Avis délibéré
de la Mission régionale d'autorité environnementale
Provence-Alpes-Côte d'Azur
sur le projet de sécurisation du collège de Saint-Sauveur-sur-
Tinée (06) contre les crues de la Tinée

N° MRAe
2025APPACA6/3873
2025APACA6/3869

Avis du 7 février 2025 sur le projet de sécurisation du collège de Saint-Sauveur-sur-Tinée (06) contre les crues de la Tinée

Figure 3: schéma des aménagements projetés. Source : dossier.

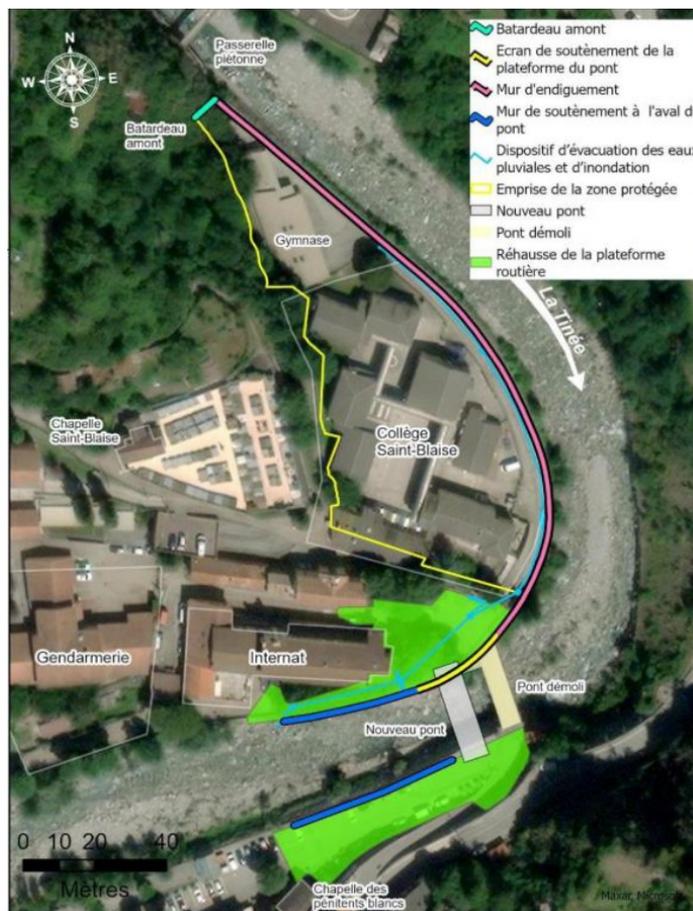
Le dossier évoque comme option, la mise en place d'un « mur d'entonnement en rive gauche », qui consiste à « fermer la cavité présente en rive gauche à l'amont du pont existant afin de limiter les turbulences dans l'écoulement des eaux. Ce serait un remblai d'environ 2 000 m³, avec un mur de protection d'une longueur de 42 m ». L'étude d'impact indique que « cette option n'est [...] pas retenue à l'heure actuelle », car « les études hydrauliques ont montré que ce mur n'apporterait qu'un bénéfice faible (abaissement de seulement 10 cm de la ligne d'eau », tout en présentant de forts impacts sur la biodiversité : « l'aire de nidification des couples de Cinclès plongeurs pourrait être affectée », « ce remblaiement aurait également des impacts irréversibles sur les potentiels micro-habitats présents (destruction des anfractuosités) et sur les espèces soumises à réglementation tels que le Spéléropès de Strinati ou la Vanesse des parietaires ». Toutefois, « selon l'évolution du projet en phases ultérieures elle pourrait être reprise dans le projet final comme optimisation ».

La MRAe souligne qu'une actualisation de l'étude d'impact devra être réalisée si cette option voit le jour.

Selon l'étude d'impact, dans le cas du projet actuellement retenu (sans option de mur d'entonnement en rive gauche) « *les remblais et déblais s'équilibrent, dans l'hypothèse où les déblais pourront être réutilisés par le chantier* ». Toutefois, le dossier n'objective pas cette affirmation et ne précise pas les volumes de déblais générés et de remblais nécessaires.

La MRAe recommande de préciser les volumes estimatifs de déblais et remblais générés par le projet ainsi que leur gestion (mouvements sur place, apports de matériaux extérieurs, évacuation de terres excavées excédentaires), d'évaluer les incidences sur l'environnement qui en découlent et de présenter les mesures prévues pour les limiter.
